Projet de rénovation du site des Tremplins de Courchevel (73)

**Réponses aux demandes de compléments du
20/08/2026 sur le dossier au cas par cas (réf.
022388/KKP)**

3 septembre 2026

Emprise du projet validé 2026 (périmètre noir) et enjeux du diagnostic écologique de décembre 2025

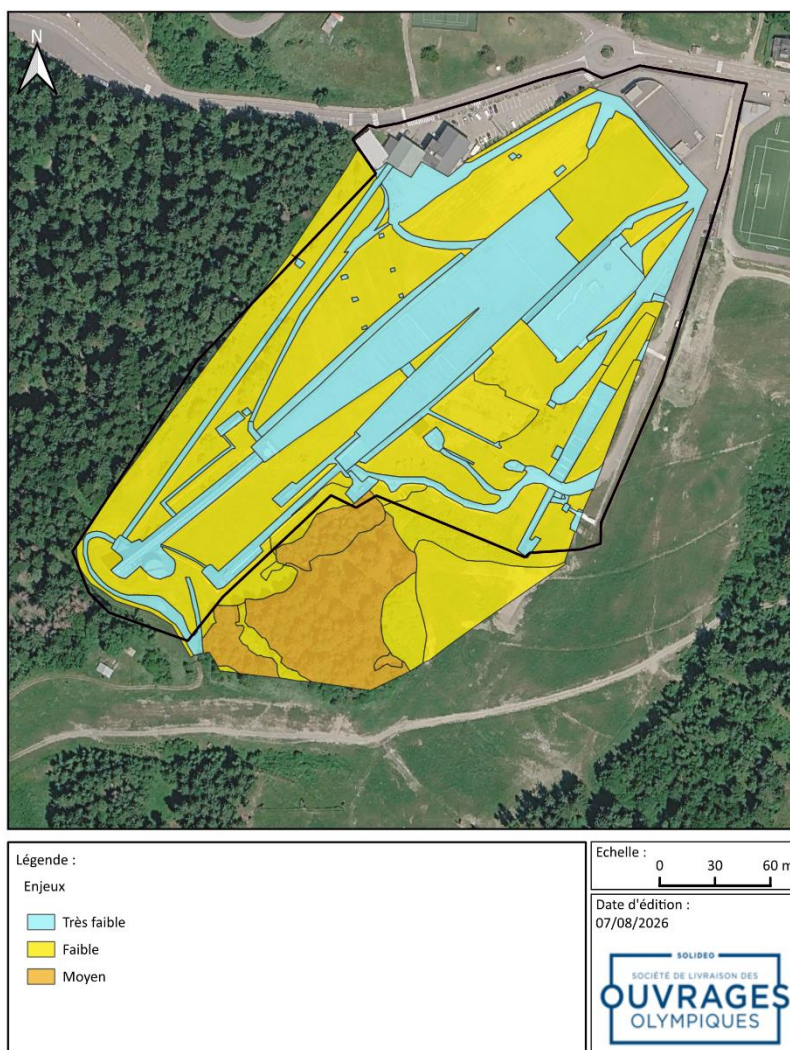
Le projet d'ensemble doit être clairement défini et présenté. Le dossier d'examen au cas par cas ne présente que le secteur des tremplins alors que le diagnostic écologique et paysager (Annexe C) est réalisé sur les 3 secteurs concernés par le projet de requalification du Stade de tremplins de Courchevel à savoir :

Le dossier doit donc présenter le projet d'ensemble qui comprend a minima ces 3 secteurs car ils relèvent du même projet (article L.122-1 III CE notion de projet au sens de l'évaluation environnementale). Les incidences sont à analyser à l'échelle du projet d'ensemble et à tout le moins sur les 3 secteurs. Les mesures ERC sont à définir en conséquence.

S'agissant de la biodiversité, le dossier ne présente qu'un état initial montrant la présence de zones humides, d'espèces floristiques et faunistiques protégées sur les 3 secteurs. Il convient donc d'apporter des compléments afin :

Le diagnostic écologique sur le secteur 1 a été réalisé sur le site global du Tremplin (environ 64 000 m²). L'aire d'étude du projet correspond finalement à un périmètre différent (sur 60 000 m²) pour **limiter les emprises** au strict nécessaire des opérations de rénovation et **pour éviter les zones présentant des enjeux écologiques forts**, comme le montre le plan ci-après.

En effet, les déblais inertes générés par les travaux (rénovation des gradins, création du tunnel, confortement géotechniques) seront stockés temporairement sur l'emprise du projet (périmètre noir sur le plan ci-avant) et réutilisés en partie sur site (notamment comme couche de forme pour les gradins) ou envoyés vers des filières de traitements extérieurs régionales existantes.

Comme indiqué pour le **secteur 1**, l'emprise du projet de rénovation du site des Tremplins de Courchevel a été définie au strict nécessaire des opérations et exclut les zones à enjeux écologiques forts comme la zone humide identifiée lors du diagnostic écologique.

Localisation des stations de Buxbaumie verte par rapport au périmètre du projet actuel validé

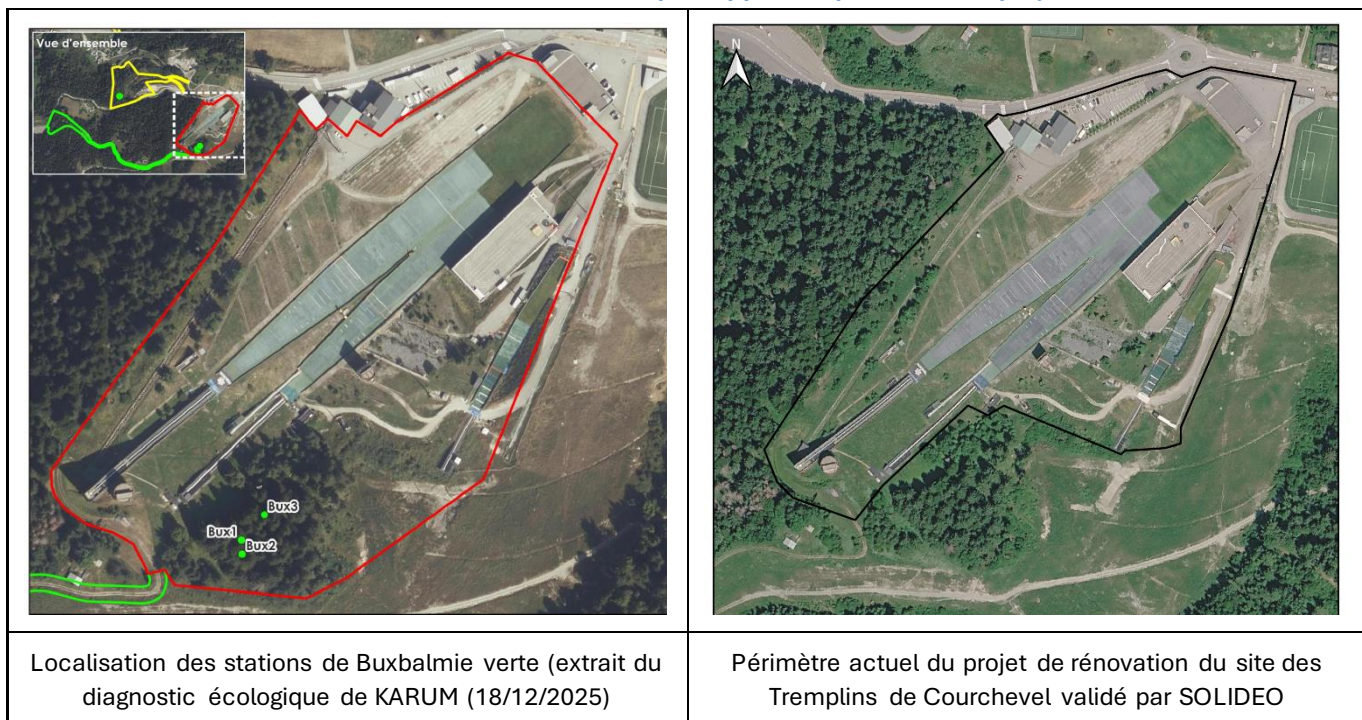
- *la nécessité d'une obtention d'une dérogation à la destruction d'espèces protégées (diagnostique p 183 et suivantes) : Buxbaumie verte pour les secteurs 1 et 3, amphibiens en secteur 1, reptiles en secteur 1 principalement, oiseaux en secteurs 1, 2 et 3, chiroptères en secteur 3 principalement ainsi qu'une alerte sur la nécessité d'anticiper la recherche d'une ou plusieurs mesures compensatoires ;*

L'emprise du projet de rénovation du site des Tremplins de Courchevel a été définie au strict nécessaire des opérations et exclut les zones à enjeux écologiques forts comme les stations de Buxbaumie verte situées dans le bois au sud du K90 comme l'indique le plan ci-dessous.
